Variante 1 (gelb)

Das denken die Bürgerinnen und Bürger

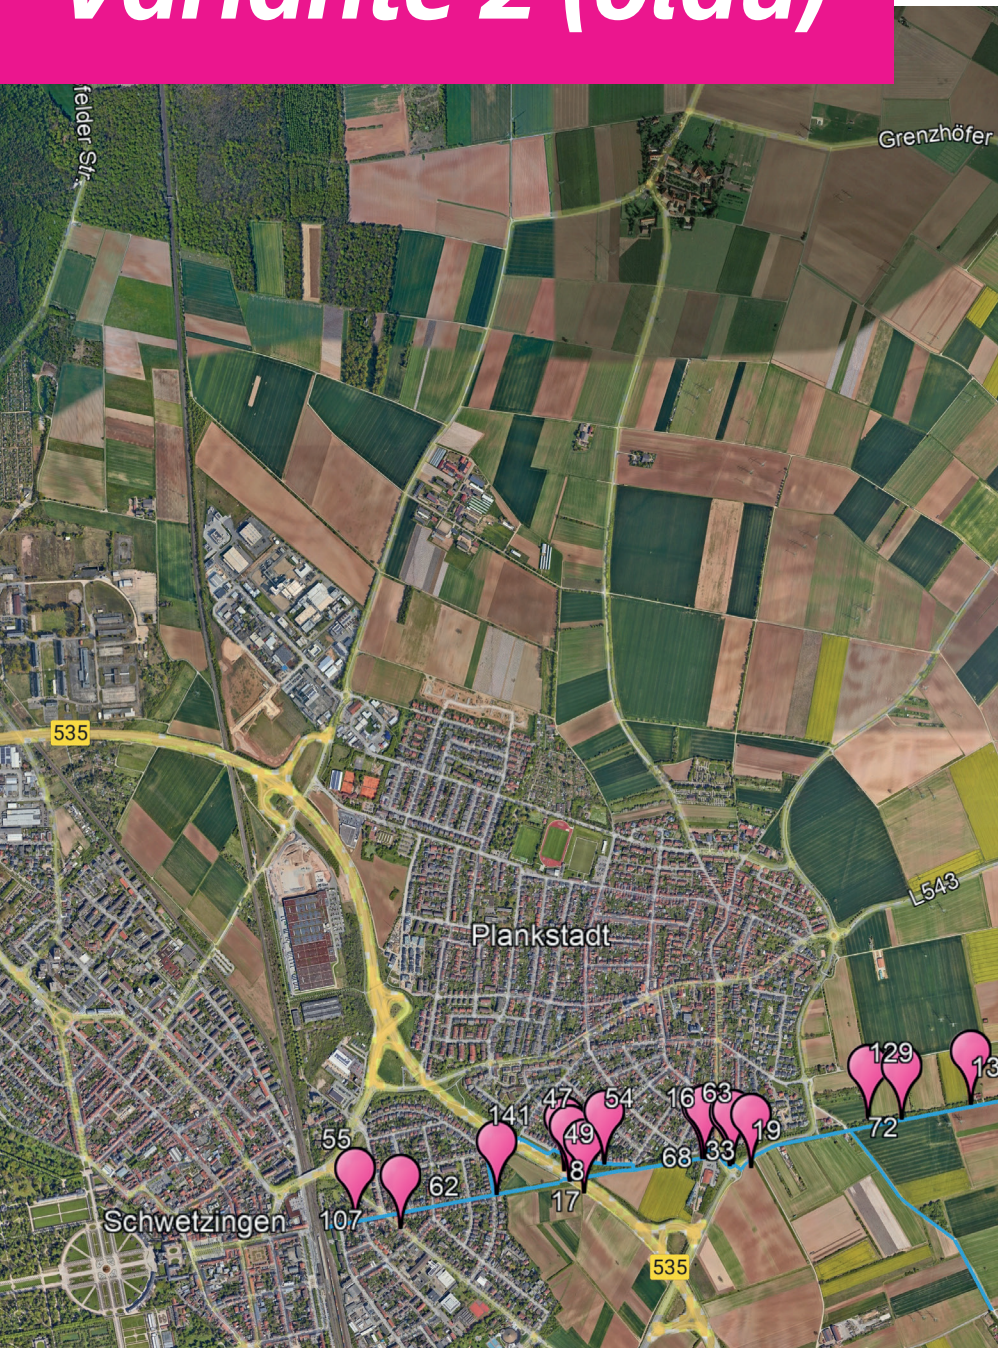
Eine Verkehrsführung über die Variante 1 wird von der Raumschaft kritisch gesehen. Aufgrund der Verkehrsführung durch Wohngebiete könne es zu **Konflikten mit anderen Verkehrsteilnehmenden** kommen. Ein erhöhtes Unfallrisiko sollte verhindert werden.

Die Entwicklung geeigneter und sicherer Führungsformen mit anderen Verkehrsmodi und die Betrachtung der Sicherheitsaspekte in der Bewertung der Trassen ist Hauptbestandteil der Vorplanung. Die angemerkten Kritikpunkte werden im Zuge der Vorplanung geprüft.

Variante 3 (rot)

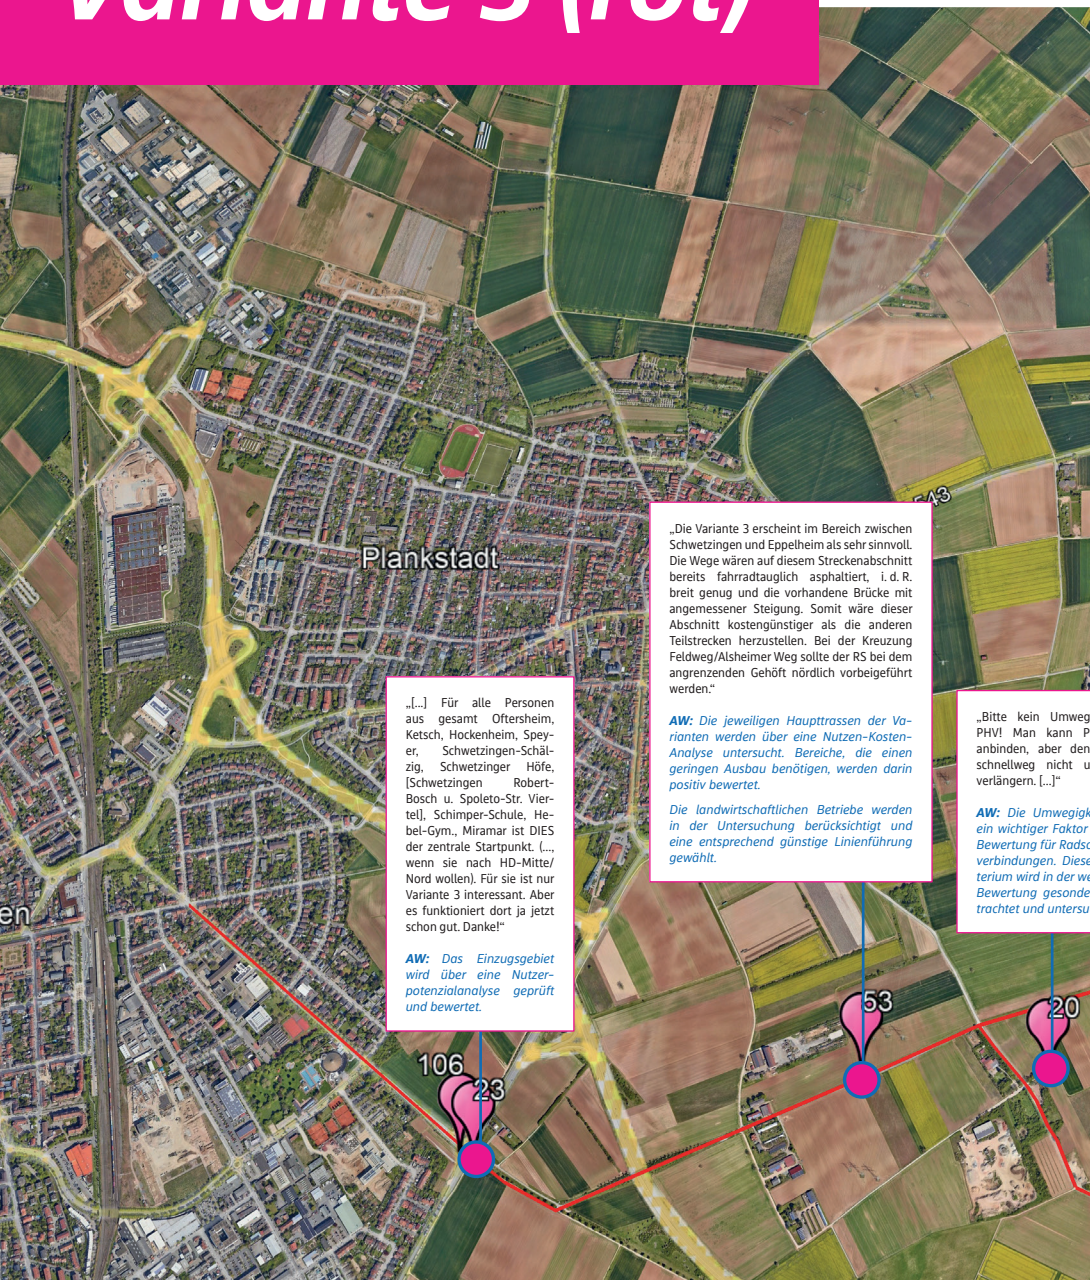
- Um Reisezeitverluste zu minimieren, sollten **Über- oder Unterführungen** vorgesehen werden.
- Die Verbindung ist bereits im Bestand gut ausgebaut (geringe **Flächenversiegelung**).
- Die **umwegige Führung** wird von der Raumschaft kritisch gesehen.
- Die **Anbindung an das PHV** könne über Stiche zu Variante 2 erfolgen.
- Sinnvoll erscheint eine **Verbindung** zwischen dem westlichen Teil der Variante 3 und der Variante 2.
- Bei der **Überfahrt der A5** sei ein Schutz der Radfahrenden notwendig.
- Der Bereich am **Recyclinghof** wird durch parkende Kfz gestört.

„[...] Für alle Personen aus dem gesamten Otfersheim, Ketsch, Hockenheim, Speyer, Schwetzingen-Schälzig, Schwetzingen-Höfe, Schwetzingen-Robert-Bosch u. Spoleto-Str. Viertel, Schimper-Schule, Hebel-Gym., Miramar ist DIES der zentrale Startpunkt. (...) wenn sie nach HD-Mitte/Nord wollen. Für sie ist nur Variante 3 interessant. Aber es funktioniert dort ja jetzt schon gut. Danke!“

„Die Variante 3 erscheint im Bereich zwischen Schwetzingen und Eppelheim als sehr sinnvoll. Die Wege wären auf diesem Streckenabschnitt bereits fahrradtauglich asphaltiert, i. d. R. breit genug und die vorhandene Brücke mit angemessener Steigung. Somit wäre dieser Abschnitt kostengünstiger als die anderen Teilstrecken herzustellen. Bei der Kreuzung Feldweg/Alzheimerweg sollte der RS bei dem angrenzenden Gehöft nördlich vorbeigeführt werden.“

„Bitte kein Umweg über PHV! Man kann PHV ja anbinden, aber den Radschnellweg nicht unnötig verlängern. [...]“

„Radfahrende, die aus Richtung Otfersheim, Schwetzingen-Schälzig etc. kommen und nach Heidelberg wollen (oder umgekehrt), werden bis hierher die Variante 3 nutzen. An dieser Stelle wäre ein idealer Anschluss an die Route 2 (Maulbeerallee) möglich.“

„Die Strecke über die BAB-Brücke ist z. Z. lebensgefährlich. Auch die Brückenauffahrten sind so steil, dass evtl. das Rad geschoben werden muss. Die Straße ist eine wichtige Ausfallstraße für Eppelheim und den Schwerlastverkehr für die Firmen Capri-Sun, ADM und Heidelberg Beton und eine Umwidmung zur Fahrradstraße erscheint nicht sinnvoll. Auch der Abschnitt nach Eppelheim ist problematisch. [...] Hier Fahrrad- und Pkw/Lkw-Verkehr zusammenzuliegen, erscheint eher als Provokation, sofern die Straße nicht verbreitert wird. Für die Brücke wäre ebenfalls eine Verbreiterung/Neubau erforderlich. Wenn die Strecke als Verbindung nach Heidelberg fungieren soll, wäre eine Anbindung von PHV nach Eppelheim über einen Feldweg auf die Variante 2 bei den Wild-Werken viel sinnvoller und kürzer.“

„Es gibt etwas weiter östlich schon einen Radweg am Diebsweg entlang, von dort kann man Richtung Pleikartsforster Hof abbiegen.“

„In der Zufahrt zum Recyclinghof stehen oft Autos. Es ist eng und unübersichtlich. Auch sind oft größere Fahrzeuge unterwegs. Dies würde zu gefährlichen Situationen führen.“

„Die Querungen Cuza-Ring und Speyerer Straße für Radfahrende sicherer und fahrradfreundlicher gestalten (Bettlampen dürfen gerne gleich aufgrün schalten). Die BAB-Querung MUSS überdacht und überarbeitet werden (Tempolimit 30 km/h oder Ausbau mit separater Spur)“

AW: Das Einzugsgebiet wird über eine Nutzerpotenzialanalyse geprüft und bewertet.

AW: Die jeweiligen Haupttrassen der Varianten werden über eine Nutzen-Kosten-Analyse untersucht. Bereiche, die einen geringeren Ausbau benötigen, werden darin positiv bewertet.

Die landwirtschaftlichen Betriebe werden in der Untersuchung berücksichtigt und eine entsprechend günstige Linienführung gewählt.

AW: Die Umwegigkeit ist ein wichtiger Faktor in der Bewertung für Radschnellverbindungen. Dieses Kriterium wird in der weiteren Bewertung gesondert betrachtet und untersucht.

AW: Die Möglichkeit einer Verbindung der Variante 3 und 2 wird untersucht.

AW: Mögliche Führungsformen – ggf. mit anderen Verkehrsmodi kombiniert – werden geprüft.

Die sichere Führung des Radverkehrs ist selbstverständlich ein Hauptziel im Projekt RS 16. Das Thema Sicherheit wird bei der Bewertung der Trassen explizit betrachtet.

Wenn keine sichere gemeinsame Führungsform gefunden werden kann, besteht die Möglichkeit, eine parallele Radverkehrsbrücke vorzusehen. Die Art der Überquerung der A5 wird auf Grundlage der Ergebnisse aus den Untersuchungen gewählt.

AW: Bei der Linienführung werden bereits bestehende Flächen geprüft.

AW: Mögliche Führungsformen – ggf. kombiniert mit anderen Verkehrsmodi – werden geprüft.

Das Halten in den Bereichen kann ggf. betrieblich verboten werden.

AW: Mögliche Führungsformen – ggf. kombiniert mit anderen Verkehrsmodi – werden geprüft.

Die Querungen werden im weiteren Planungsprozess detailliert betrachtet. Es werden möglichst querungsfreie Linienführungen gewählt, um Reisezeitverluste zu minimieren.

- In der weiteren Planung werden Querungen detailliert betrachtet und möglichst querungsfreie Führungen gewählt.
- Die umwegige Führung der Variante 3 fließt in die Bewertung ein. Eine Nutzerpotenzialanalyse gibt Aufschluss darüber, wie die Varianten von den Radfahrenden genutzt werden. Eine Verbindung der Varianten 3 und 2 wird geprüft.
- Auf die sichere Querung – beispielsweise der A5 – wird besonderes Augenmerk gelegt.
- Das Thema Versiegelung wird in der Bewertung der Varianten berücksichtigt.
- Die Anordnung eines Halteverbotes beim Recyclinghof ist denkbar.
